QUADRO SINOTTICO DEI TEMI E DELLE PROPOSTE DEL DIBATTITO PUBBLICO

Il presente documento contiene le proposte e le domande presentate della comunità locale durante il percorso di Dibattito Pubblico. I contributi sono stati raccolti durante gli **incontri pubblici territoriali** organizzati il 24, 25, 26 Ottobre 2022 e integrati dalle **segnalazioni ricevute tramite la mail** dedicata del Dibattito Pubblico e altri i canali digitali. Le proposte sono state ordinate per **ambiti tematici di riferimento**, rielaborate nella forma e sintassi e accorpate in modo da presentare un **quadro sinottico** che faciliti l'emersione delle **questioni prioritarie** e delle **criticità** emerse dal Dibattito Pubblico indicando **quando affrontate** e con quali possibili esiti e soluzioni rispetto la realizzazione dell'opera. È possibile consultare le **proposte integrali** all'interno del documento pubblicato nel sito internet di riferimento nella sezione "quaderni degli attori".

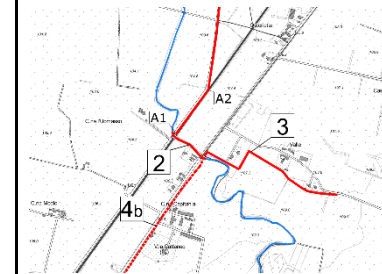
Le condizioni che si generano in concomitanza con i sempre più frequenti eventi di piovosità estrema, trasformano il ponte sul torrente Grue in un varco idraulico "critico", prima anche se non unica causa scatenante le numerose esondazioni in quell'area (cinque eventi significativi dal '75 ad oggi).

L'innaturale percorso delle acque di esondazione, indotto dai due "argini" artificiali rappresentati dalla statale a monte e dal tracciato della linea ferroviaria a valle, portano al coinvolgimento di un'area alle porte del centro abitato di Pontecurone ed al fortunoso deflusso attraverso il sottopasso "sifone" ad oltre due chilometri dal punto di origine dell'esondazione. Detti "argini" danno forma ad un "corridoio" obbligato tra la statale e la linea ferroviaria con un angolo di circa 45° rispetto alla naturale pendenza del piano di campagna seguita dalle acque di superficie.

Risulta facile osservare che in assenza delle suddette opere di origine antropica le acque del torrente Grue non potrebbero mai raggiungere l'abitato di Pontecurone. Grande importanza rappresentano dunque gli interventi che andranno realizzati sul ponte della statale oltre al rifacimento delle sponde e pulizia dell'alveo dei tratti di torrente Grue e rio Calvenza compresi tra la statale e la linea ferroviaria, ed al rifacimento/ridimensionamento ed ove possibile all'incremento numerico dei passaggi di scarico che attraversano la linea ferroviaria ad oggi parzialmente o completamente ostruiti.

Si conferma lo scenario di esondazione descritto nell'osservazione, verificatosi nei recenti eventi alluvionali e risultante dalle simulazioni numeriche idrauliche sviluppate nel corso della progettazione.

Si segnala che la Regione Piemonte (*Difesa Suolo*), tramite l'incarico affidato a "Anselmo Associati" (con cui Italferr si è interfacciata durante lo sviluppo del progetto di quadruplicamento), sta definendo e progettando una serie di interventi di mitigazione del rischio idraulico nella zona. A tal proposito, nella figura seguente è riportato uno stralcio della corografia degli interventi (elaborato IDS1208-2-3) previsti da Regione Piemonte in corrispondenza dell'abitato di Valle (Villa ?), ovvero del ponte della SR10 sul Torrente Grue.

In particolare, l'intervento denominato "3", che consiste in un manufatto/argine di contenimento, ha la funzione di salvaguardare/"proteggere" l'abitato di Valle, ma al tempo stesso evita che le acque esondate dal Torrente Grue confluiscono nel Torrente Calvenza, "scorrendo" in destra idraulica lungo il rilevato della SR10.

Con l'intervento denominato "2" si prevede invece di ricalibrare l'alveo del Torrente Grue per limitare le esondazioni nella zona interclusa tra ferrovia e SR10.

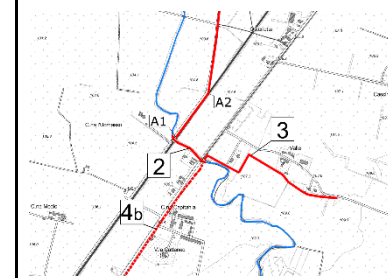
1) Per quanto riguarda la parte idraulica e soprattutto la causa generatrice dell'esondazione del Torrente Grue si deve fare riferimento alle osservazioni inviate in data 28/10/2022. In particolare, alla realizzazione, nel Torrente Grue, di un tombino adiacente a quello esistente sotto la S.R.10 (indicativamente rappresentato nella foto sotto)

In modo da ottenere una sezione idraulica analoga a quella del tombino scatolare esistente sotto l'attuale linea ferroviaria come rappresentato nella foto di seguito riportata.

Per quanto riguarda invece la rimozione delle cause dell'allagamento dell'area della cascina "La Rovere" potrebbe essere opportuno asportare la rampa del passaggio livello dismesso in modo da poter rendere continuo il fosso al piede della scarpata dell'attuale rilevato ferroviario e aumentare la sezione del tombino in laterizio esistente, attualmente circa 600 mm. In questo modo sarebbe eliminata la barriera che causa l'allagamento dell'area della cascina.

si conferma lo scenario di esondazione descritto nell'osservazione, verificatosi nei recenti eventi alluvionali e risultante dalle simulazioni numeriche idrauliche sviluppate nel corso della progettazione.

Si segnala che la Regione Piemonte (*Difesa Suolo*), tramite l'incarico affidato a "Anselmo Associati" (con cui Italferr si è interfacciata durante lo sviluppo del progetto di quadruplicamento), sta definendo e progettando una serie di interventi di mitigazione del rischio idraulico nella zona. A tal proposito, nella figura seguente è riportato uno stralcio della corografia degli interventi (elaborato IDS1208-2-3) previsti da Regione Piemonte in corrispondenza dell'abitato di Valle (Villa ?), ovvero del ponte della SR10 sul Torrente Grue.

L'intervento proposto dai Sig.ri Cairo e Rivabella (ovvero l'inserimento di 4 o 5 sifoni nel rilevato della SR10) dovrebbe/potrebbe quindi essere valutato nell'ambito degli interventi previsti da / che prevede di realizzare Regione Piemonte.

Infine, relativamente "all'incremento numerico dei passaggi di scarico che attraversano la linea ferroviaria....", è stata un'ipotesi inizialmente presa in considerazione ma non perseguita perché comporterebbe un incremento dei livelli idrici e delle aree di esondazione (e quindi della pericolosità idraulica) nelle zone vallive, non ammissibile dalle norme generali di compatibilità idraulica della pianificazione di bacino vigente.
